Ideenwettbewerb für den „Pont de Pérolles“ in Freiburg.

„Rapport du Jury.

Perspective du Pont. — No 32. Variante «Express».

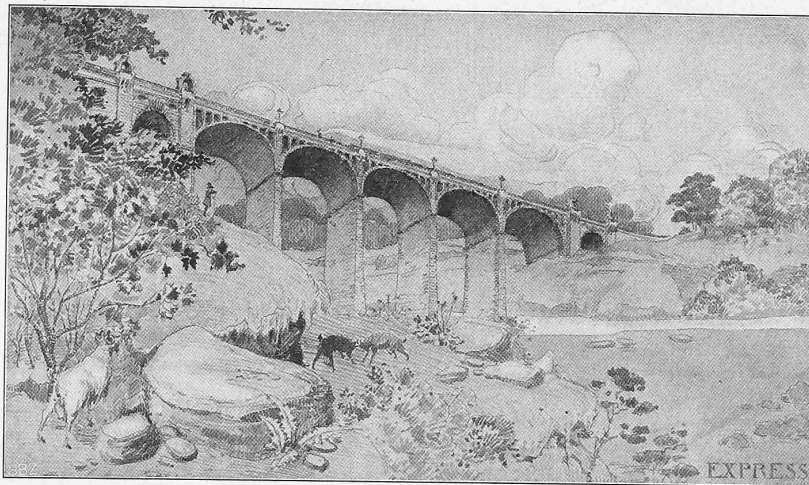
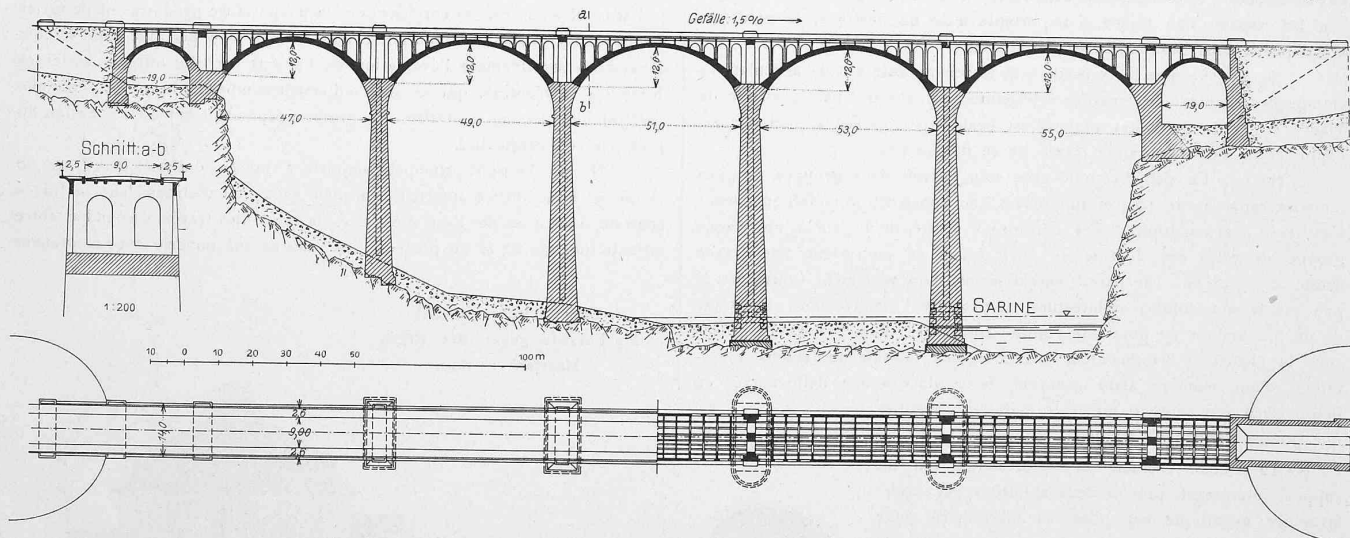
N° 32. «*Express*». Les auteurs ont augmenté encore le nombre des travées et prévoient 5 arches surbaissées de 47, 49, 51, 53 et 55 m d'ouverture. Cette inégalité dans la portée des voûtes a pour but d'éviter une pile en rivière. Elle aurait l'inconvénient de donner aux naissances une pente plus grande que celle de la chaussée. Ce projet est très satisfaisant d'aspect, il est disposé comme les précédents au point de vue technique. L'étude comparative des trois projets N° 32 démontre l'économie importante qu'il y a à augmenter le nombre des travées et à éviter les voûtes de dimensions excessives.

Projet N° 33. «Sarine». — Détails. — Echelle 1 : 400.

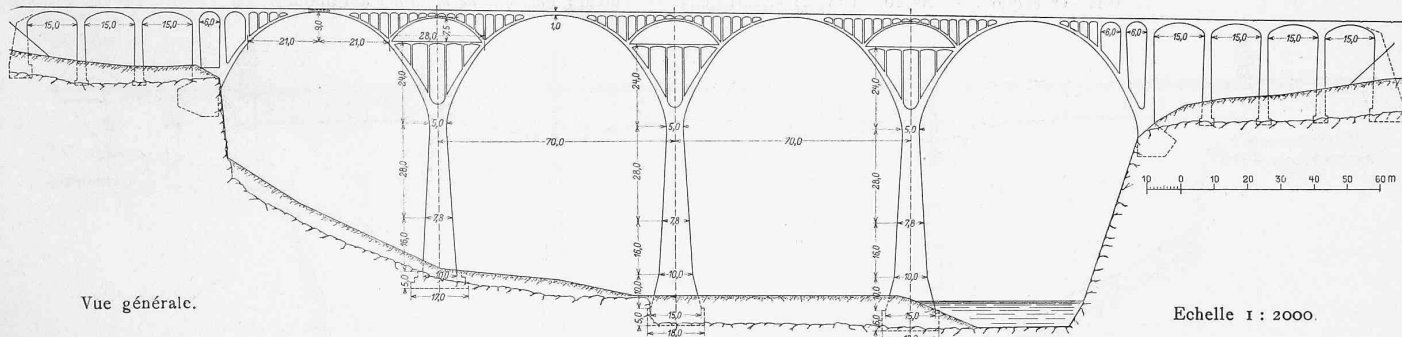
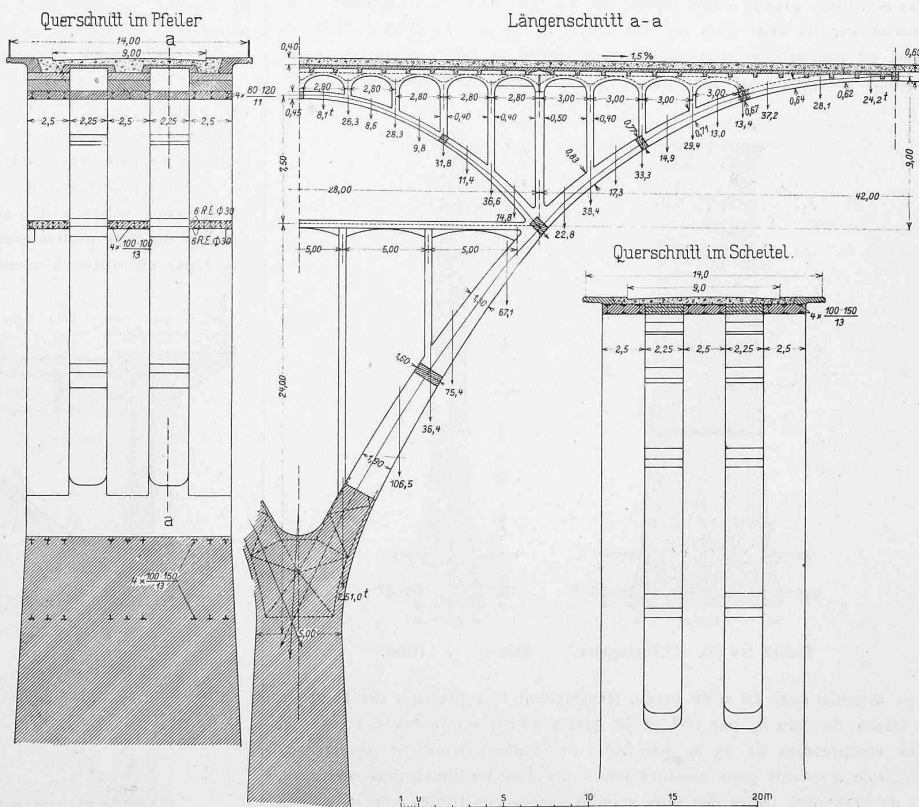
N° 33. Les 4 arches, en plein cintre, qui franchissent la vallée ont 70 m d'ouverture; chacune d'elles est formée de 3 voûtes parallèles de 2,50 m de largeur et deux fois 2,25 m d'espacement; les voûtes sont reliées par de fortes entretoises et par le tablier armé sur toute la largeur du pont. Les piles, massives jusqu'aux naissances, s'épanouissent plus haut suivant la forme de la voûte, de manière à laisser dans chaque ouverture une voûte surbaissée de 42 m de portée et 9 m de flèche avec 3 articulations. Sous les articulations des retombées, un entrait horizontal, supporté en plusieurs points et fortement armé, relie les parties de la voûte faisant corps avec la pile. En outre, pour diminuer la compression dans cet entrait, ce dernier est surmonté d'une voûte de 28 m d'ouverture dont il supporte la poussée. Chaque anneau de voûte reçoit 3 arcs métalliques qui seront ensuite enrobés dans le béton. Cette solution permet d'économiser une bonne partie des échafaudages en se servant des arcs métalliques pour supporter les coffrages, suivant le système Melan. L'architecture n'est pas suffisamment étudiée cependant elle pourrait être facilement améliorée. Les culées des grandes travées devraient prendre leur point d'appui à une profondeur plus grande.

Projet N° 26. «Zähringen». — Pile. — 1 : 1000.

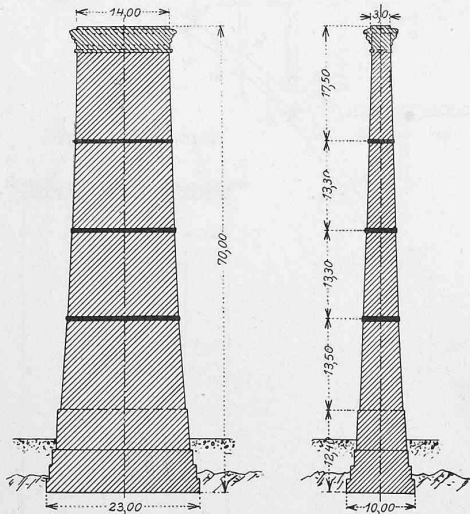
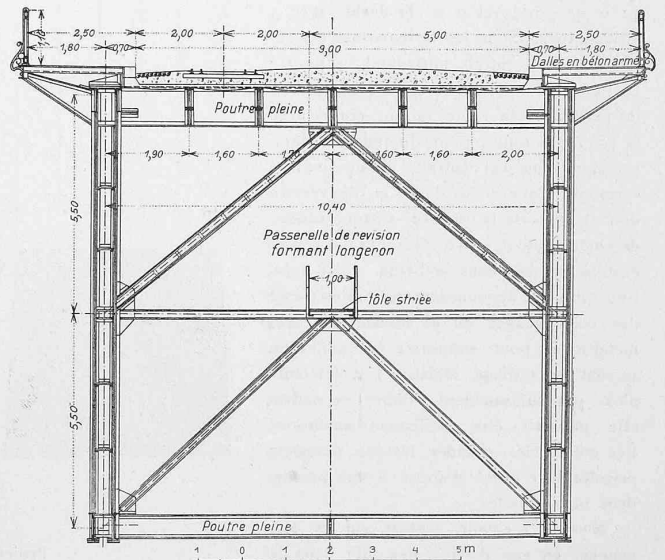
No 26. Cet ouvrage à poutres continues à section variable, avec membrures inférieures arquées sur trois travées de 91, 113 et 91 m, est d'aspect satisfaisant: les piles prévues en béton, sont renforcées tous les 13 m par une couche de béton armé de 50 cm d'épaisseur, les piles s'arrêtent à la hauteur des appuis du tablier. La superstructure comporte deux poutres écartées de 10,4 m; la chaussée est portée par des tôles embouties, les trottoirs par des dalles en béton armé. Les tôles embouties pourraient être avantageusement remplacées par du béton armé, car elles sont difficiles à entretenir et font du bruit au passage des charges roulantes, comme on peut le remarquer au pont du Kornhaus à Berne. Les travées prévues ne correspondent pas à la solution la plus économique; néanmoins, l'ensemble du projet est satisfaisant.
